2020年3月19日  
日本原子力発電株式会社

## 東海発電所 廃止措置計画変更認可申請の一部補正について

## 東海発電所 廃止措置計画変更認可申請の一部補正（概要）

## 2. 取水路および放水路と閉塞部の関係（イメージ）

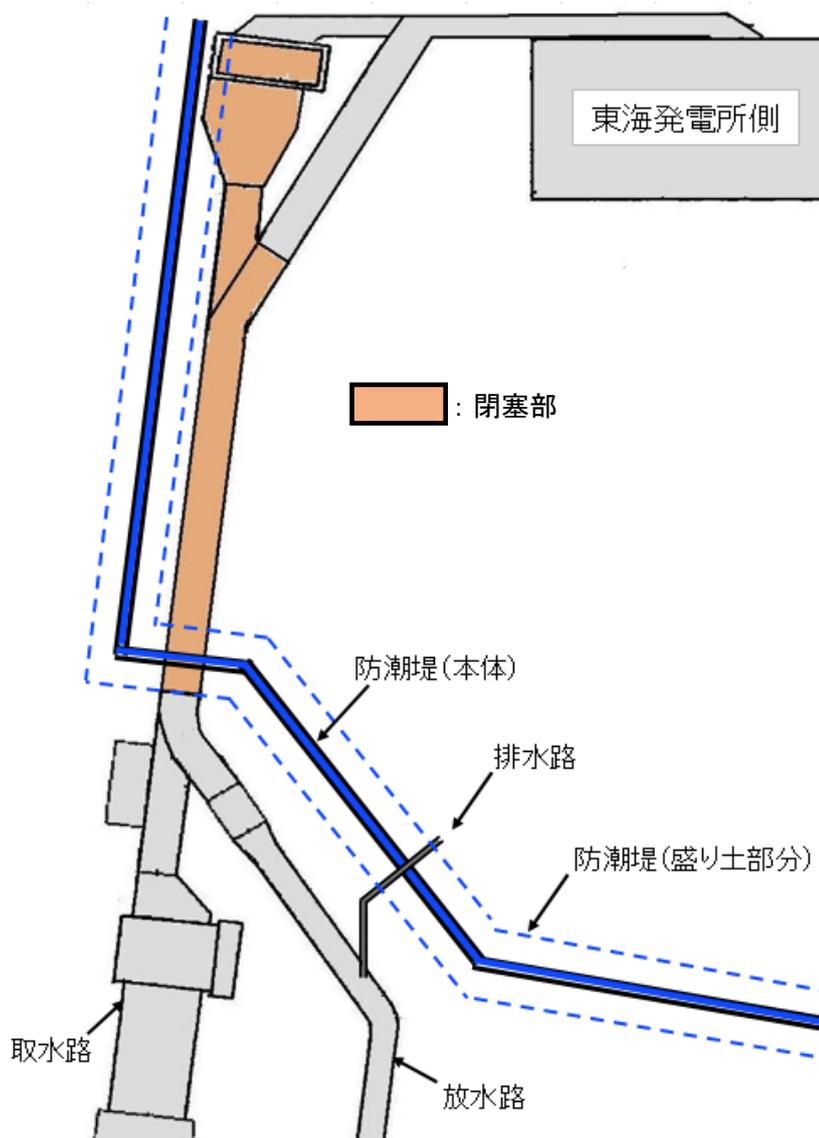
東海発電所の廃止措置計画では、取水路および放水路を廃止措置の最終段階で解体することとしていたが、その一部を閉塞することから、当該部を廃止措置対象施設から除外する申請を行っていた。その後の原子力規制委員会による審査を踏まえ、閉塞部については引き続き廃止措置対象施設とした上で、解体対象から除外することに位置づけを見直し、補正申請を行った。
